ПАСПОРТ
ДОСТУПНОСТИ ОБЪЕКТА СОЦИАЛЬНОЙ ИНФРАСТРУКТУРЫ
НА ДОСТУПНОСТЬ ДЛЯ ИНВАЛИДОВ И МАЛОМОБИЛЬНЫХ ГРУПП НАСЕЛЕНИЯ

Муниципальное автономное учреждение дополнительного образования
«Детско-юношеская спортивная школа»
Уватского муниципального района
стадион «Атлант»
Тюменская область, Уватский район, с. Уват, ул. Дорожная, д.7а

ПАСПОРТ ДОСТУПНОСТИ
объекта социальной инфраструктуры (ОСИ)
№ 211-ОО

АКТ ОБСЛЕДОВАНИЯ № 639
объекта социальной инфраструктуры
К ПАСПОРТУ ДОСТУПНОСТИ ОСИ
№ 211-ОО

Фотография №1

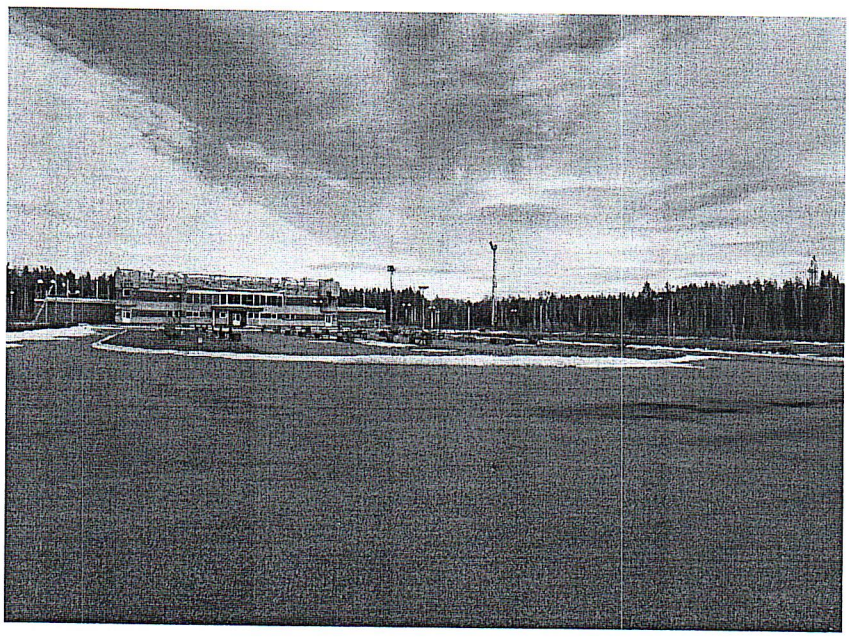
1.1	Вход (входы) на территорию	есть	-	1,5	- контур входных калиток не выделен контрастным цветом; - перед калитками отсутствует наземный тактильно-контрастный указатель; - отсутствует информация об объекте; -отсутствует мнемосхема.	К,О,С,Г,У	- контуры калиток выделить контрастным цветом с обеих сторон; -обустроить наземный тактильно-контрастный указатель, выполняющий функцию предупреждения, за 0,3м до препятствия при открывании калитки от себя, на ширину калитки при открывании на себя, глубиной 0,5-0,6м; - установить информационную вывеску рядом с калитками входа на объект со стороны дверной ручки на высоте 1,2-1,6м; -разместить тактильную мнемосхему с правой стороны по ходу движения на удалении от 2 до 4 м от каждого входа на территорию.	Текущий ремонт

Фотография №20

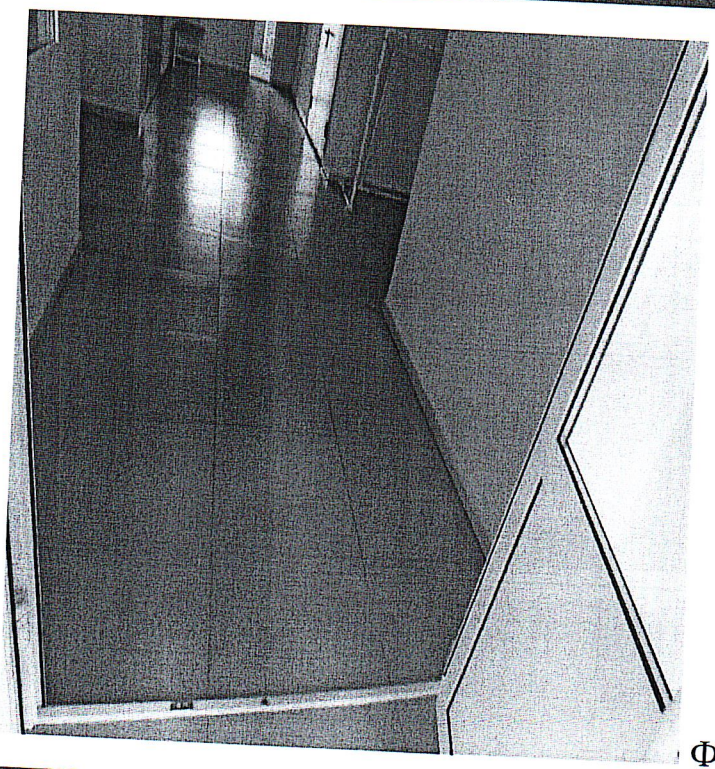
2.1	Лестница (наружная главного входа)	есть	-	20	- отсутствует центральный двусторонний разделительный поручень при ширине лестницы 4,0м и более; - отсутствует наземный тактильно-контрастный указатель; -краевые ступени лестницы не выделены контрастным цветом; - отсутствует противоскользящее покрытие на проступи ступени; - лестница не продублирована стационарным пандусом; -отсутствует кнопка вызова помощи.	О,С,Г,У	-установить центральный разделительный двусторонний поручень в соответствие с требованиями ГОСТ Р 51261-2017; - обустроить наземный тактильно-контрастный указатель, выполняющий функцию предупреждения, за 0,3м до ступени, глубиной 0,5-0,6м. -выделить проступь краевых ступеней контрастным цветом за 0,03-0,04м от края проступи шириной 0,08-0,1м; - предусмотреть противоскользящее покрытие по всей площади проступи ступени; - установить кнопку вызова помощи с пиктограммой около лестницы в досягаемом месте (до адаптации объекта); -предусмотреть оказание ситуационной помощи.	Текущий ремонт, индивидуальное решение с ТСР, организационные мероприятия

Фотография №22

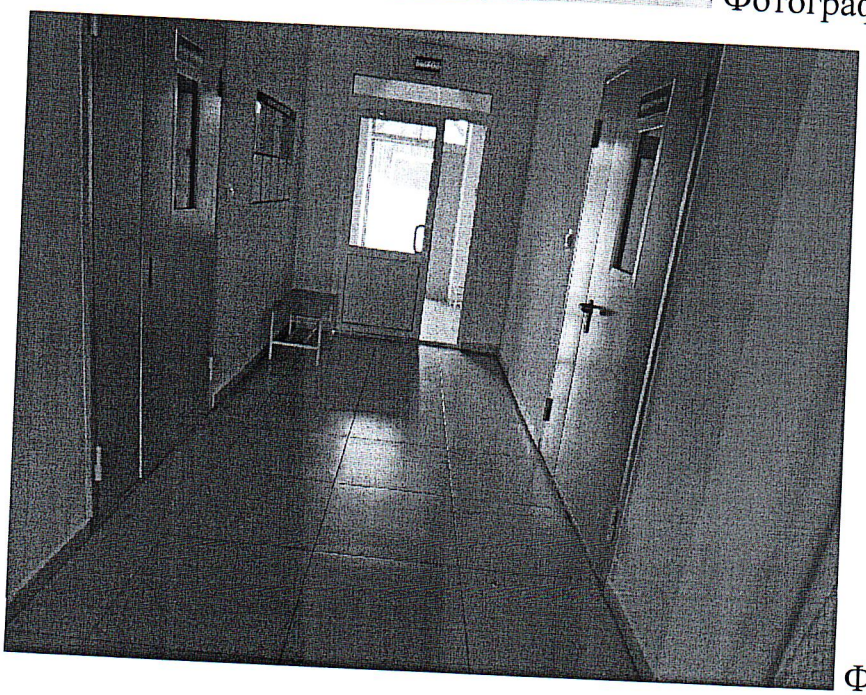
2.4	Дверь (входная наружная, внутренняя главного входа)	есть	-	21,22	-отсутствует электронное информационное табло (бегущая строка); - отсутствует информационная табличка с наименованием учреждения дублированная шрифтом Брайля; -ширина рабочей створки двери менее 0,9м; - ручки пластиковых дверей не выделены контрастным цветом; - отсутствует предупреждающая яркая контрастная маркировка на прозрачном полотне двери; -отсутствуют пиктограммы «доступность для инвалидов».	С, К, О, Г,У	-установить электронное информационное табло (бегущая строка); -установить информационную табличку с наименованием учреждения дублированную шрифтом Брайля рядом с дверью со стороны дверной ручки на высоте от 1,2 до 1,6м; - на прозрачное полотно двери установить яркую контрастную маркировку (в виде полосы, в форме круга, декоративного рисунка или фирменного знака) на высоте 1,3-1,4м; - установить пиктограммы доступности (после адаптации объекта); -дверные ручки выделить контрастным цветом; -предусмотреть оказание ситуационной помощи	Текущий ремонт, индивидуальное решение с ТСР; организационные мероприятия

Фотография №23

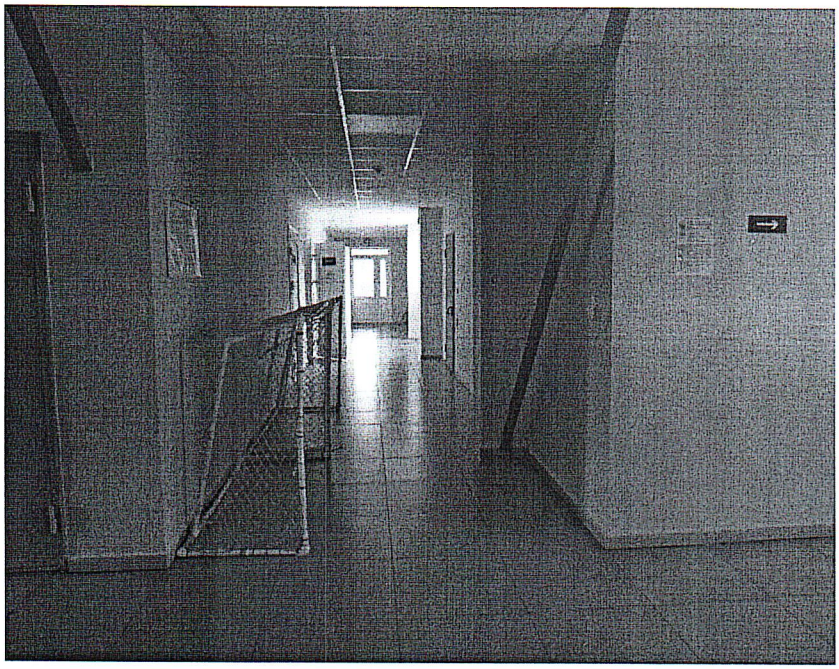
2.5	Тамбур (главный вход)	есть	23	21	-отсутствует противоскользящее покрытие по всей поверхности пола.	К,О,С,Г,У	-предусмотреть противоскользящее покрытие по всей поверхности пола.	Текущий ремонт
